## 主な補正内容について

### 1. 緊急時対策所の変更

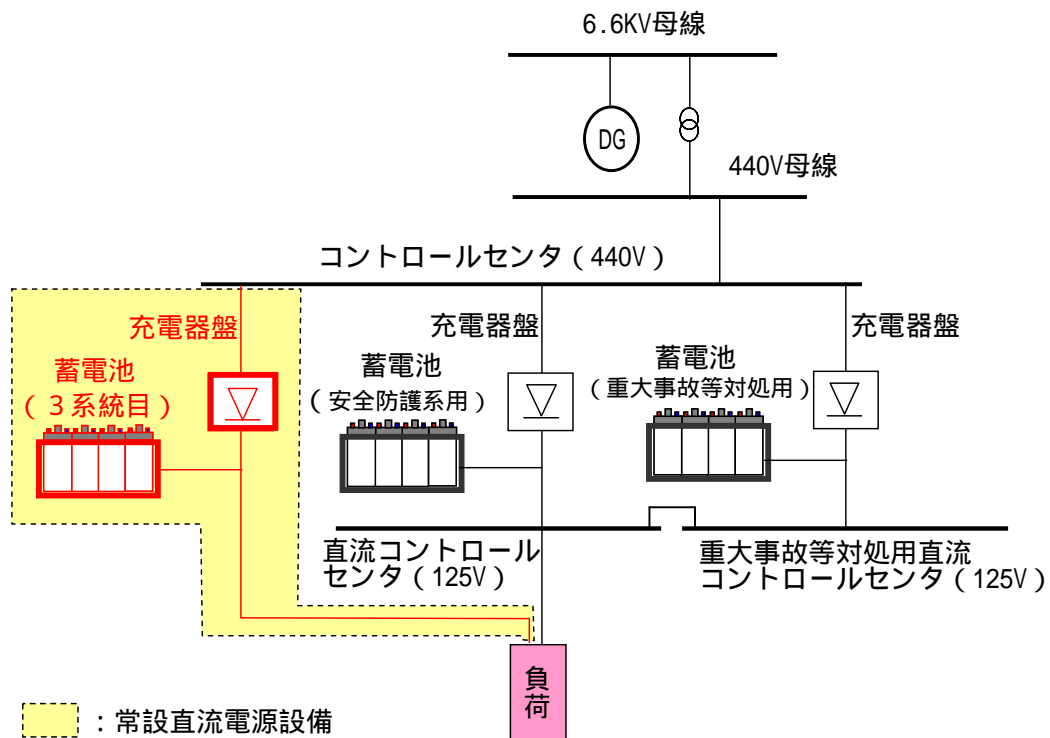
緊急時対策所を設ける緊急時対策棟の設置工事において、緊急時対策棟（指揮所）と緊急時対策棟（休憩所）の接続工事に当たり、各段階で緊急時対策所機能を確認することを追加。

: 「緊急時対策棟（指揮所）」を設置。

: 緊急時対策所を「代替緊急時対策所」から「緊急時対策棟（指揮所）」内へ移設。

: の移設をもって、「代替緊急時対策所」を廃止。

: 廃止した「代替緊急時対策所」を「緊急時対策棟（休憩所）」とし、「緊急時対策棟（指揮所）」と合わせ、「緊急時対策棟」として一体運用を開始。

## 3. 受電系統の変更

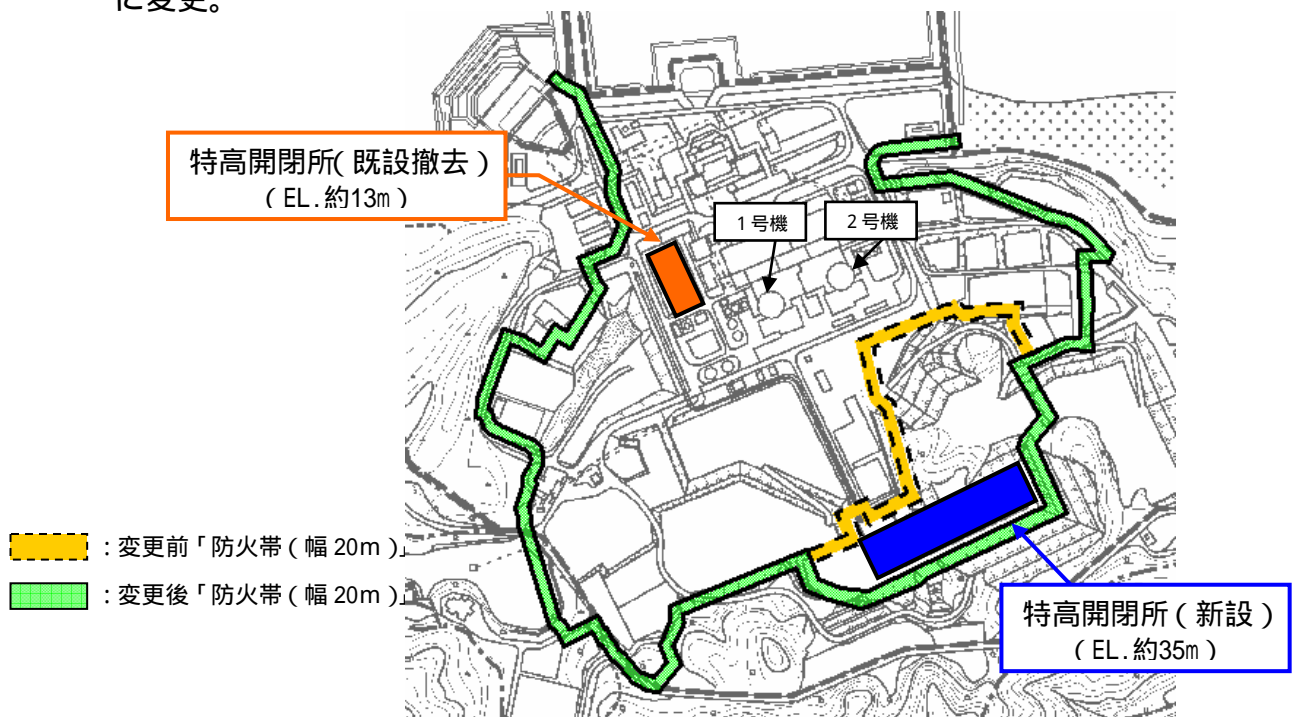
森林火災の発電所への延焼を防止する防火帯について、特高開閉所（新設）の外側に変更。
